OFICIO NO. SPCYDGGIRD/ 247 /2017
ASUNTO: OPINIÓN TÉCNICA RIESGO MEDIO
TUZANTAN CHIAPAS, 11 DE OCTUBRE DEL 2017.

POR LO ANTERIOR Y EN ATENCIÓN AL OFICIO GIRADO POR SUBGERENCIA DE LA UNIDAD OPERATIVA DE TAPACHULA REF:UOT/ SG/CEVM/619/2017, DONDE SOLICITAN UNA OPINIÓN TÉCNICA ESTRUCTURAL DE LAS INSTALACIONES DEL ALMACÉN DE DICONSA TUZANTAN.

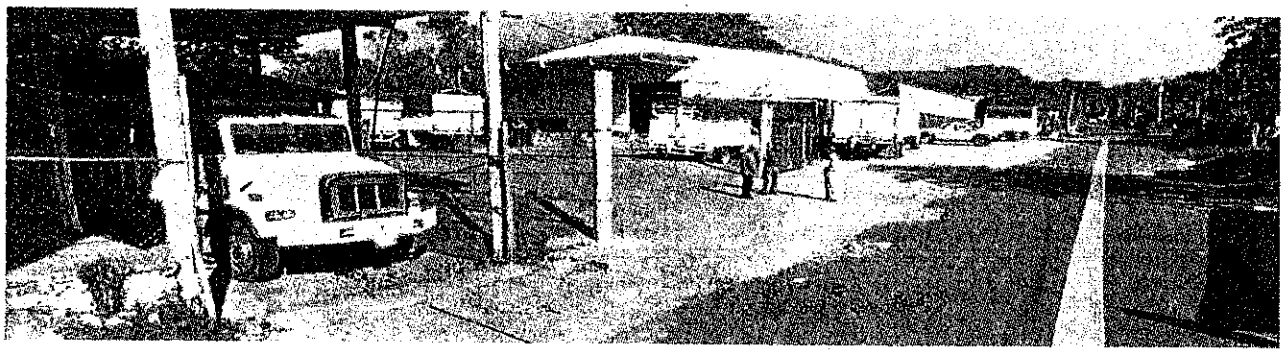
SE VERIFICA EL INMUEBLE: DEL ALMACÉN DE DICONSA TUZANTAN, LA CUAL ESTÁ UBICADA EN KM. 12 CARRETERA A EJIDO FRANCISCO SARABIA A TUZANTAN, CONSTRUCCIONES DE UNA PLANTA, CON LA GEORREFERENCIA: N: 15° 09 03" W: 92° 25 16" A 93 MSNM, EN EL MUNICIPIO DE TUZANTAN CHIAPAS, LA CUAL CUENTA CON, EN EL HANGAR UNO DONDE ESTÁN UBICADAS UN ÁREA DE OFICINAS ASÍ COMO LA BODEGA DE ABARROTES Y EXHIBIDOR DE PRODUCTOS VARIOS, UN ÁREA DE SUPERVISIÓN, UN ÁREA DE CONSEJO COMUNITARIO, EN EL HANGAR DOS SE ENCUENTRA EL ALMACÉN DE GRANOS VARIOS, CUENTA CON UNA CASETA DE VIGILANCIA, CUENTA CON LOS SERVICIOS BÁSICOS DE AGUA, DRENAJE, Y ENERGÍA ELÉCTRICA, CUENTA CON W.C.

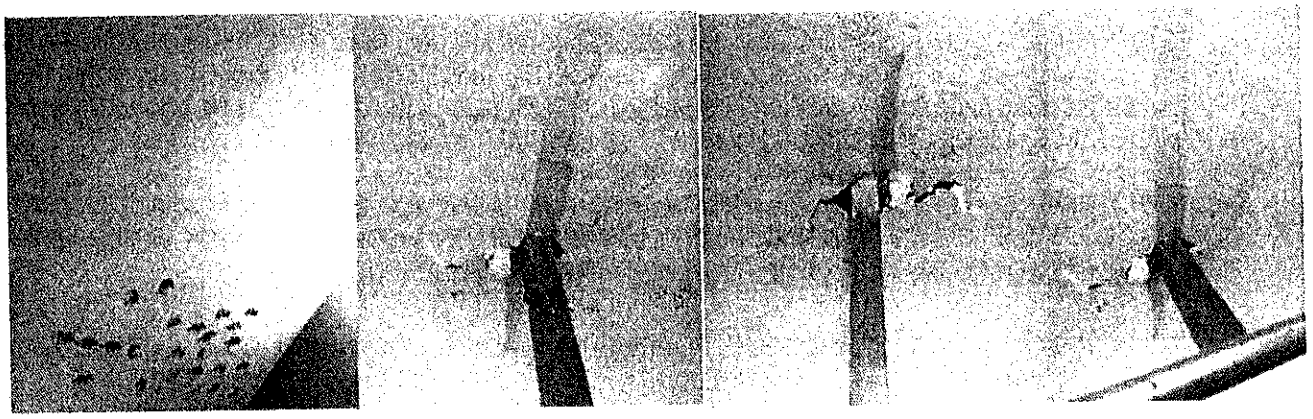
SE VERIFICA EL HANGAR UNO DONDE ESTÁ UBICADA UN ÁREA DE OFICINAS, ASÍ COMO LA BODEGA DE ABARROTES Y EXHIBIDOR DE PRODUCTOS VARIOS, ÁREA DE SUPERVISIÓN Y EL ÁREA DE CONSEJO COMUNITARIO, EN ESTA ÁREA SE OBSERVA QUE LA ESTRUCTURA ES DE CONCRETO CON UN TECHADO DE ESTRUCTURA METÁLICA Y LÁMINA.

SE OBSERVA QUE PRESENTA FISURAS NO MAYOR A 5 MM DE ANCHO, DESPRENDIMIENTO DE CONCRETO DONDE SE OBSERVA LA CORROSIÓN DE LAS VARILLAS DE ACERO, LA CUAL ES PROVOCADO POR LA HUMEDAD DE LA PARTE DE AFUERA, AFECTACIÓN ÚNICAMENTE EN ELEMENTOS NO ESTRUCTURALES.

NOTA: ES FACTIBLE COMO ÁREAS LABORALES, LAS ÁREAS MENCIONADAS EN LOS PUNTOS I, II, POR NO PRESENTAR DAÑOS ESTRUCTURAL Y RIESGO ALGUNO PARA LAS PERSONAS QUE LABORAN, Y PERSONAS QUE DIARIO ASISTEN A LAS BODEGAS DE DICONSA.
